防地協（防）第436号  
令和元年12月17日

イージス・アショアの配備に係る適地調査等の結果について（回答）

平31防災危機第153号（令和元年6月14日）、萩総第8号（令和元年6月14日）及び阿総第114号（令和元年6月14日）により照会された標記について、別紙のとおり回答致します。

### むつみ演習場において行ったボーリング調査の結果

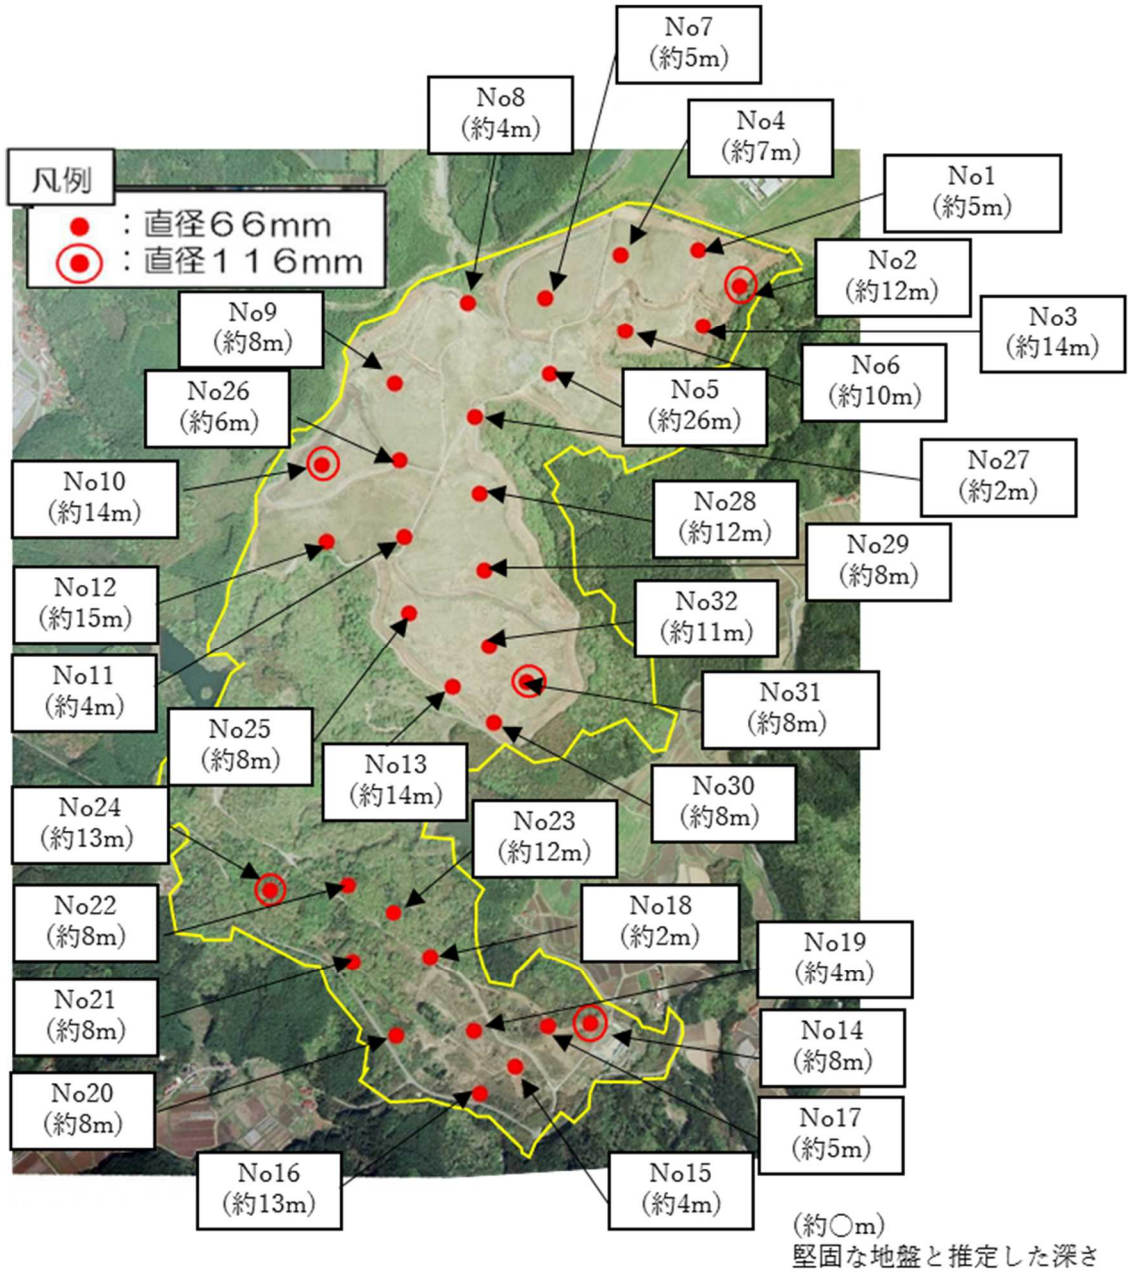
(1) 地下水への影響に関して、建物の基礎を支える地盤の深度と地下水位の具体的な位置関係を明らかにされたい。

1. イージス・アショアの配備に際しては、建物などの建築物や擁壁(※)などの工作物の施設配置の検討にあたって必要な地盤の強度や地質の状況を把握するため、むつみ演習場内の32箇所の地点において、地下水の有無を確認しながらボーリング調査を実施しました。

2. 調査の結果、建物等の基礎を支えることができる堅固な地盤までの深度については、最も深いところで約26mとなっており、残り31か所については、約2mから約15mの範囲でした。

3. これら32か所のボーリング調査のすべての地点において、地下水が確認されなかったことから、地下水位は堅固な地盤よりも深い深度にあると考えられます。

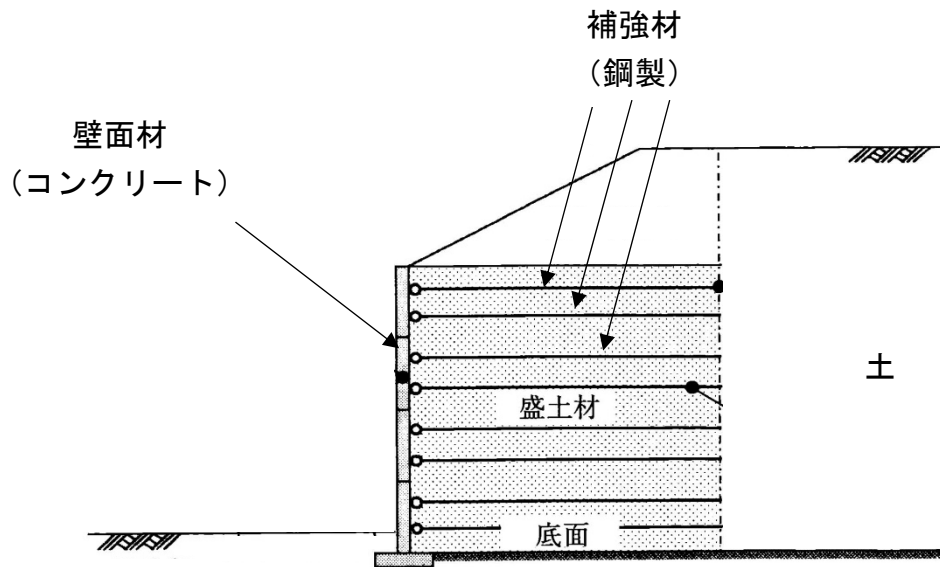
(2) 大規模地震が発生した場合には、地盤の傾斜の変化や地滑り等が懸念されるが、これに備えてどのような対策を講じ、周辺地域の安全を確保するのか。 《説明資料 P49》

1. 大規模地震の地震動を誘因として発生する土砂災害には、崩壊、土石流、地滑り、落石のように様々な形態がありますが、地震の発生場所や地形・地質などにより、その発生傾向は様々であると認識しています。
2. むつみ演習場では過去に、大規模な地震の記録が無いことから、それを起因とする土砂災害は生じていないと考えられますが、今後、配備地を決定した後に実施する詳細な設計において、敷地造成後の斜面（法面）の安定性の確認を行い、必要に応じて斜面の崩壊を防ぐために、
  - ・盛土内に補強材を配置し、壁面材と連結させて構築する補強土壁工
  - ・躯体が、主にコンクリートまたは鉄筋コンクリートにより構成されるコンクリート擁壁工等の斜面崩壊対策を講じるなどして、周辺地域の安全を確保する考えです。
3. また、むつみ演習場については、演習場の設置、運用により周辺地域に生じる土砂流出等の障害を防止、軽減するため、地元自治体が演習場内外に砂防ダムや沈砂池等を整備する際に、必要な助成を行うなど、各種障害防止事業を行ってまいりました。
